COLLEGAMENTO TRA LA S.S. 13 PONTEBBANA E LA A23 TANGENZIALE SUD DI UDINE (II LOTTO)

AGGIORNAMENTO PROGETTO DEFINITIVO

STUDIO DI IMPATTO AMBIENTALE
Elaborati integrativi
Relazione esplicitiva delle integrazioni

REV.	DATA	DESCRIZIONE	REDATTO	VERIFICATO	APPROVATO
3					
2					
1					
0	10.06.2024	Richiesta integrazioni M.A.S.E. Prot. U0001089 del 29.01.2024	EL	EL	EP

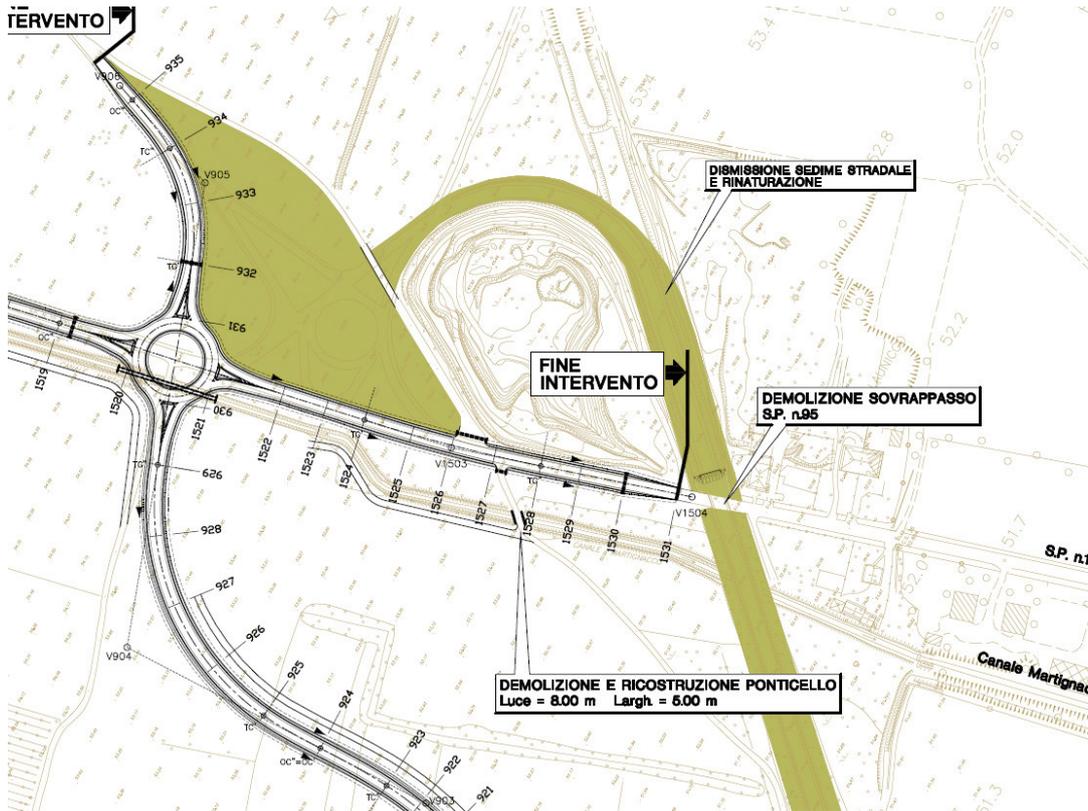
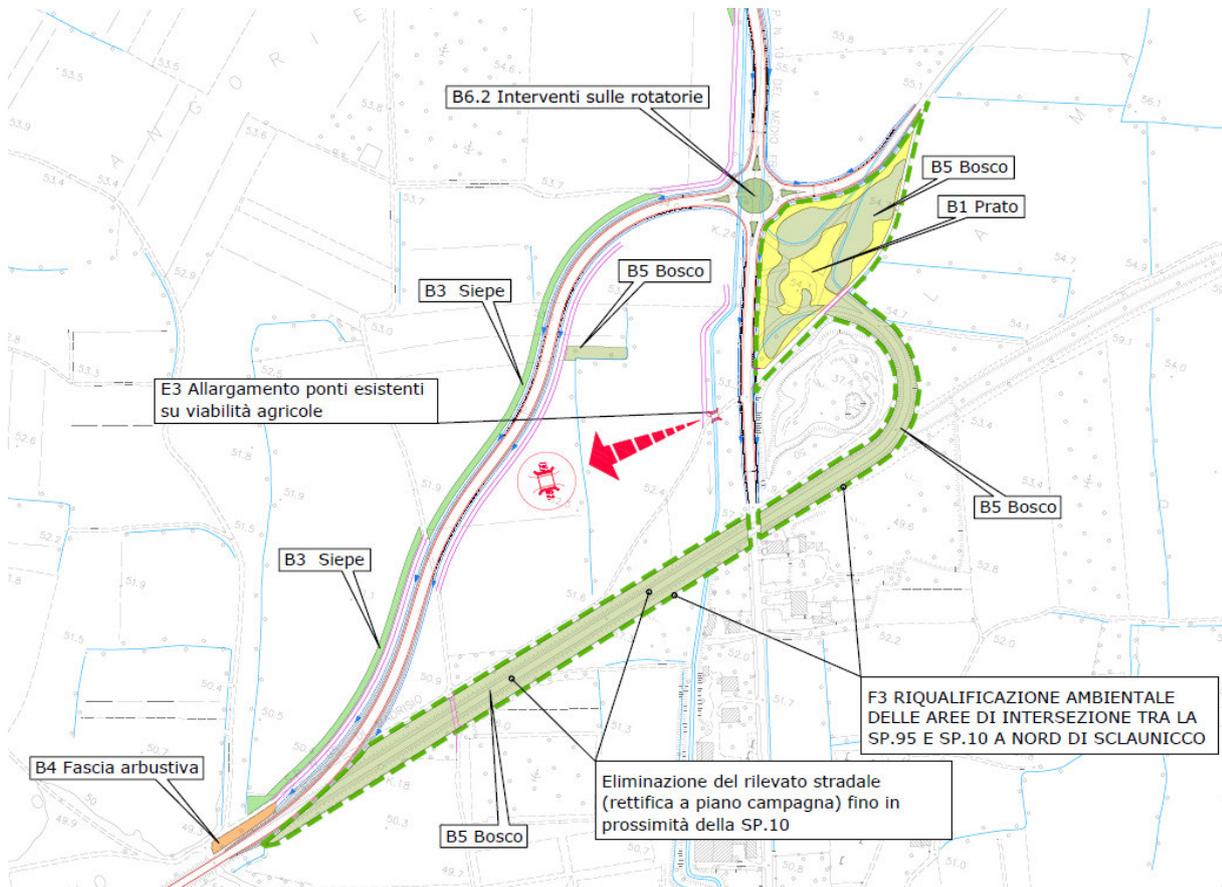
1.6. Indicare le modalità di ripristino dei territori attualmente interessati dalle infrastrutture stradali esistenti e oggetto di dismissione

Il progetto prevede la dismissione del tratto di SS13 dall'inizio dell'intervento sino alla bretella di reimmissione sulla SS13 a partire dallo svincolo a rotatoria di cui all'opera d'arte n.1 "Viadotto sullo svincolo a rotatoria con la SS n. 13".

Per il tratto in dismissione si prevede di scarificare la porzione asfaltata e di proseguire con la piantumazione delle siepi previste in modo tale da creare una maggiore permeabilità e continuità lungo questo tratto stradale in dismissione. In questa porzione non si ritiene di ripristinare a prato in quanto il tratto comunque potrà essere utilizzato dai mezzi agricoli.

Il progetto prevede inoltre la dismissione di un tratto di SP 95 e la rinaturalizzazione della SP 95. Di seguito un estratto della planimetria di progetto di cui all'elaborato E0602100 allegato all'istanza di VIA.

A seguito dell'eliminazione del rilevato stradale esistente si prevede la sistemazione a bosco tipo B5 di cui alla tavola 1207P0200000 allegata alla documentazione di progetto trasmessa nell'istanza di VIA di cui di seguito se ne riporta un estratto.

Estratto elaborato 1207S0205601_Mitigazioni

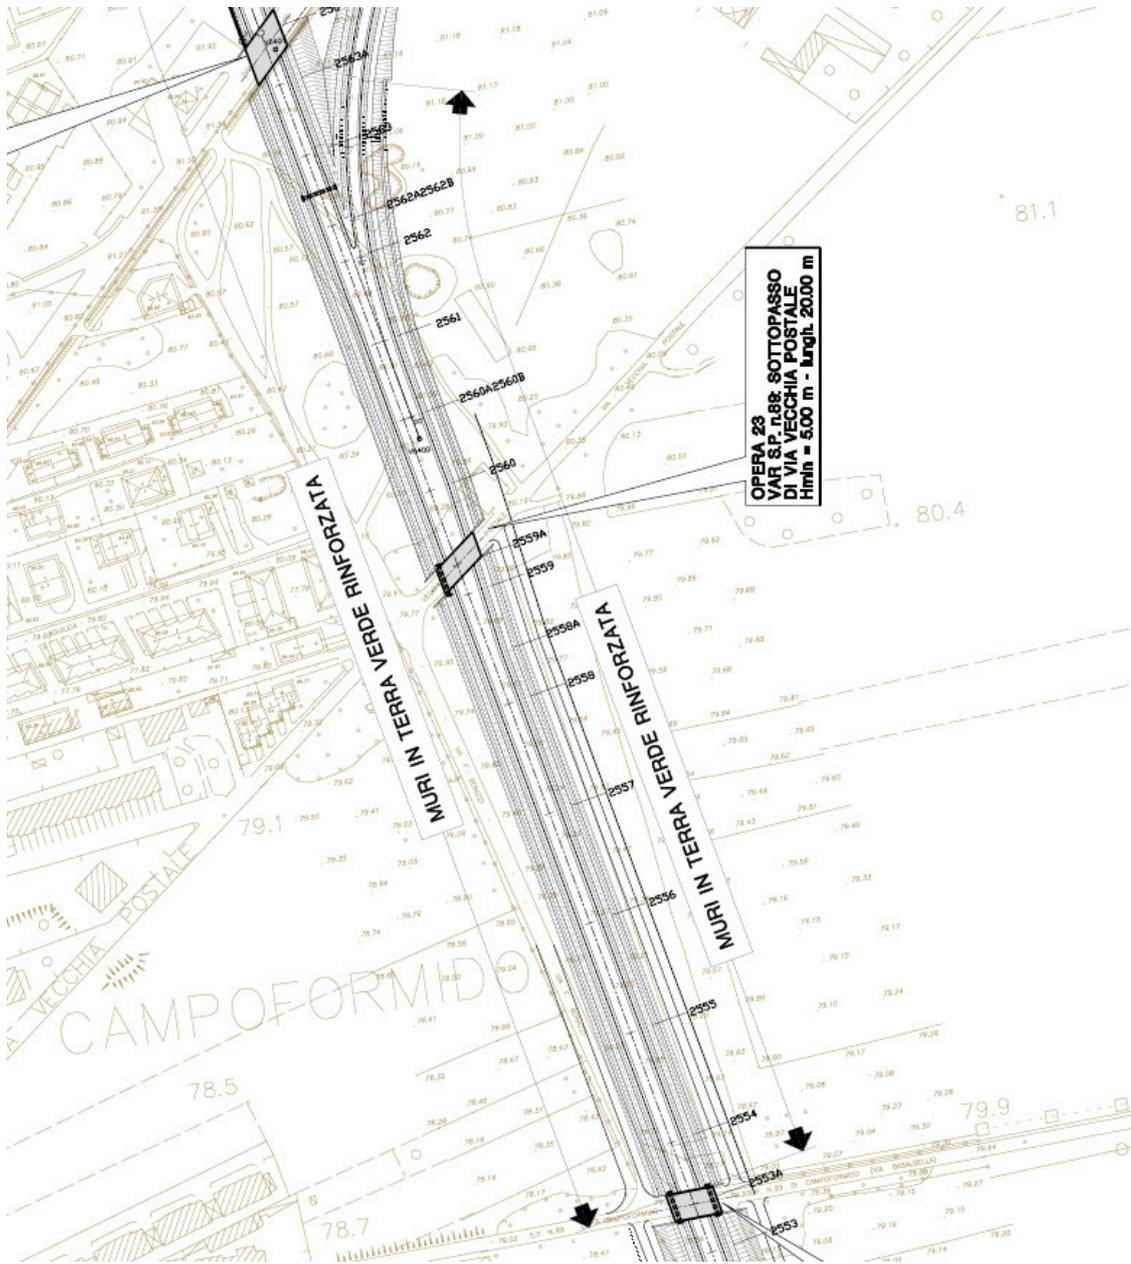
4.2 *Alla luce del fatto che il muro in terra verde rinforzata, previsto sul lato est della bretella di collegamento tra la nuova arteria e la SS 13 ad est di Campoformido, viene riportato nella Carta degli interventi di mitigazione e compensazione ambientale (P.02.00.0.0) all'interno del perimetro della ZSC Magredi di Campoformido e del biotopo Magredi di San Canciano chiarire se effettivamente vengono realizzate opere all'interno dei siti tutelati e nel caso approfondire i seguenti punti:*

- *verificare la compatibilità dell'intervento con le Norme di tutela del biotopo vigenti;*
- *rivedere l'analisi delle interferenze e delle incidenze derivanti dalla realizzazione delle opere di progetto all'interno della ZSC, in particolar modo da un punto di vista vegetazionale considerando il fatto che in corrispondenza di tale muro si riscontrano habitat Natura 2000 (62A0 e 6510) di cui dovranno essere quantificate le relative superfici interessate;*
- *indicare le possibili alternative localizzative e/o progettuali, che assolvano la stessa funzione del muro in terra verde, esterne alla ZSC/biotopo; A mitigazione della parziale riduzione della fascia tampone ad ovest della ZSC Magredi di Campoformido, integrare la documentazione con interventi di miglioramento ambientale lungo il restante perimetro della fascia esterna del sito stesso;*

Quanto riportato nella *Carta degli interventi di mitigazione e compensazione ambientale* e nell'elaborato relativo alle opere di mitigazione non deve essere letto come la posizione specifica in cui sarà posizionato il muro in terra rinforzata ma come simbolo del tratto in cui esso sarà presente. Si riporta di seguito L'estratto della tavola delle mitigazioni che riporta il simbolo.

Figura 3: sovrapposizione del progetto con l'area buffer riportata nell'allegato RE4 alla scheda della rete ecologica Regionale

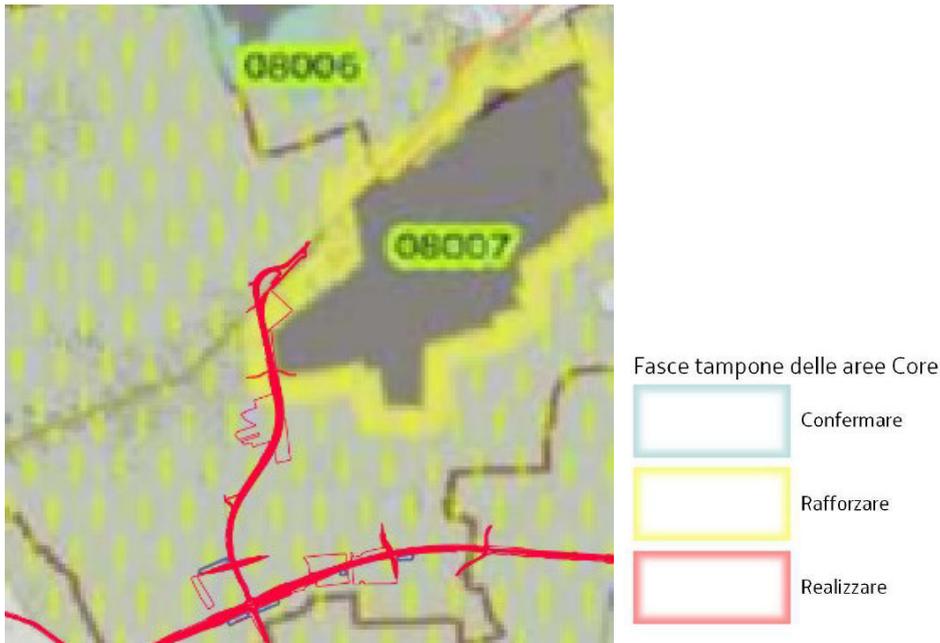
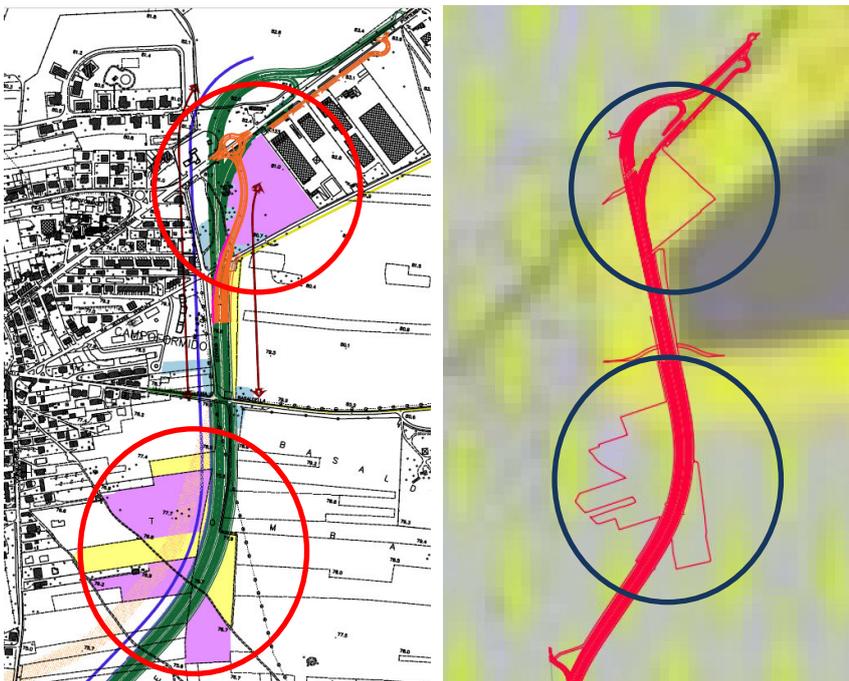
4.3 A mitigazione della parziale riduzione della fascia tampone ad ovest della ZSC Magredi di Campoformido, integrare la documentazione con interventi di miglioramento ambientale lungo il restante perimetro della fascia esterna del sito stesso;

La richiesta integrazioni prevede di analizzare interventi di miglioramento ambientale lungo il restante perimetro della fascia esterna del sito stesso. Analizzando le figure precedenti emergono in particolare i seguenti ambiti:

Considerata la posizione della nuova infrastruttura rispetto all'area core ed all'area buffer, considerata la specificità dell'area core costituita da formazioni erbacee xeriche di tipo substeppico, considerata la presenza di prati nell'area di intervento che richiedono l'attivazione della richiesta di riduzione in deroga di superfici a prato stabile naturale, che per la superficie complessiva di prato stabile coinvolta la legge prevede il ripristino a prato di una superficie pari al 100% di quella coinvolta, viene proposto di ripristinare a prato il 150% della superficie coinvolta. Tale tipologia di intervento è stata concordata con il servizio Biodiversità della Regione FVG.
